福島第一原子力発電所4号機原子炉建屋 解析モデル諸元の入力データの誤りについて

2012年9月3日

東京電力株式会社

対象報告書：福島第一原子力発電所の原子炉建屋の現状の耐震安全性および補強等に関する検討に係る報告書（その1）（追補版）

質点系の地震応答解析モデル諸元（EW方向）（報告書: 添付資料3 3-9ページ 表-3.5.2）

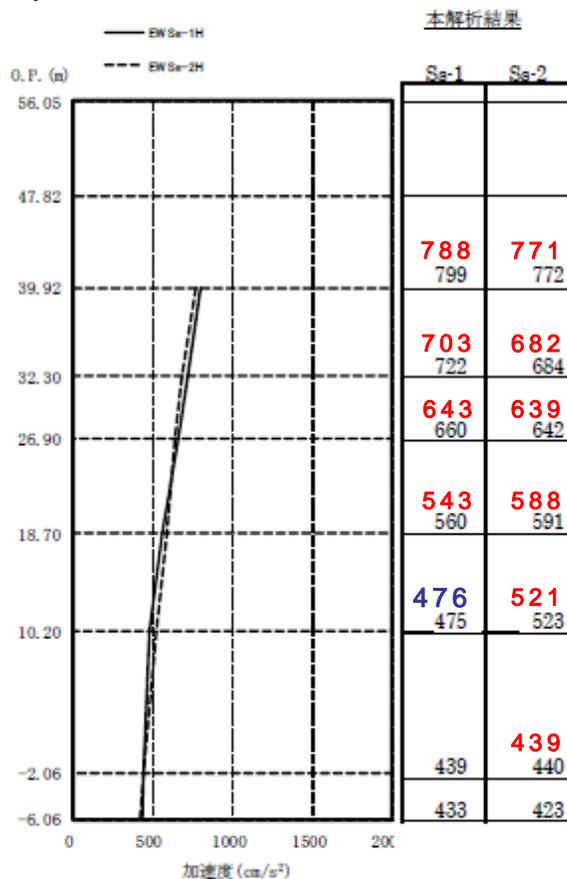
誤りがあったデータ

正しい値は、『 1021.56×10^5 』であったが、『 021.56×10^5 』と誤った値で計算を実施した。

最大応答加速度（EW方向）

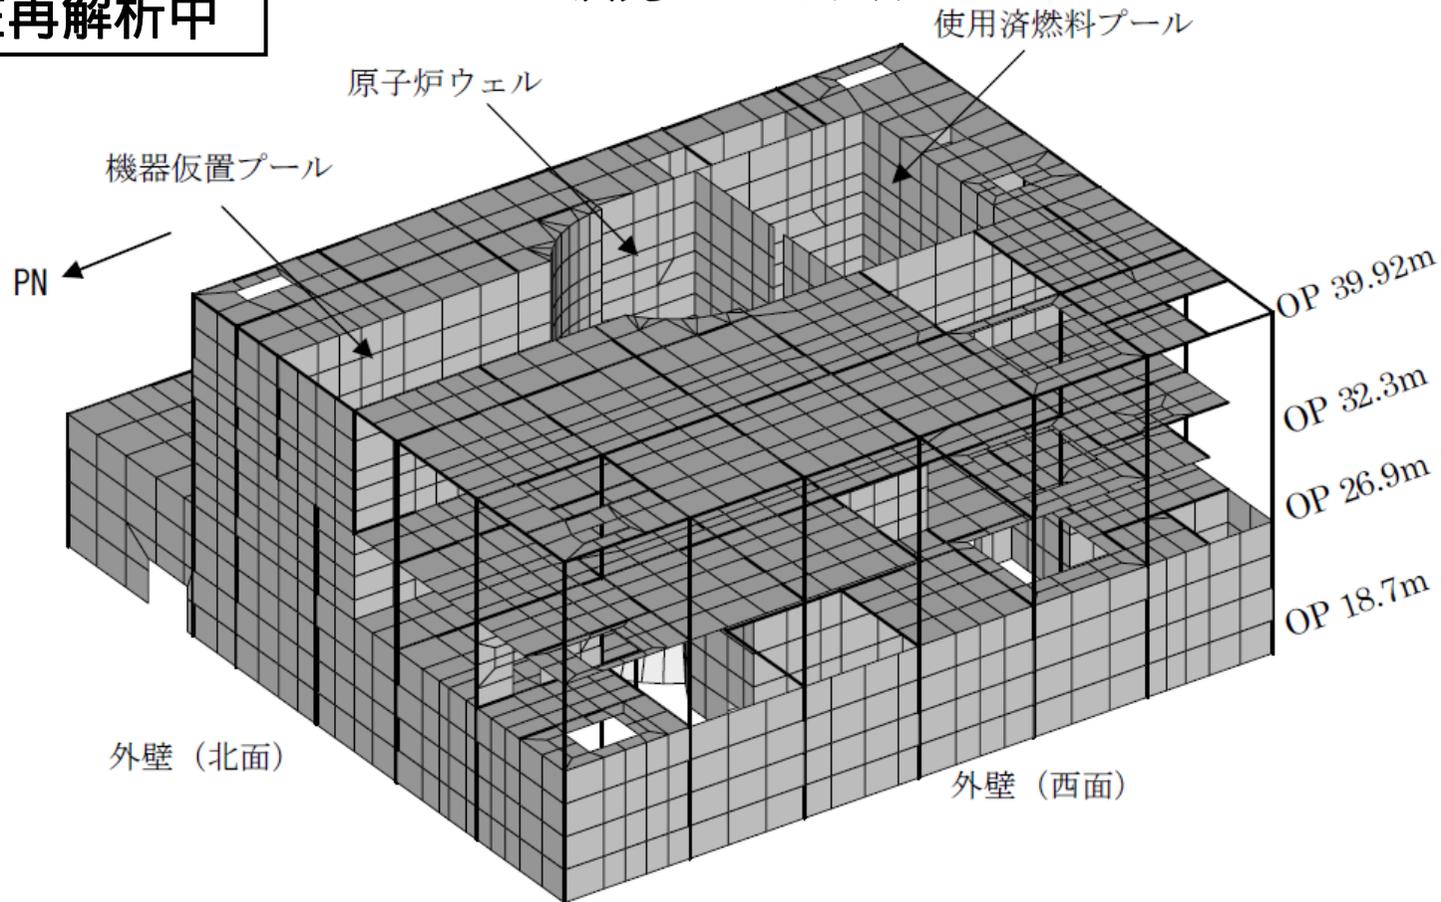
解析結果への影響（質点系モデルによる解析）

変更なし
（再計算の結果、影響なし）

修正後、耐震安全性評価は同等の結果となった
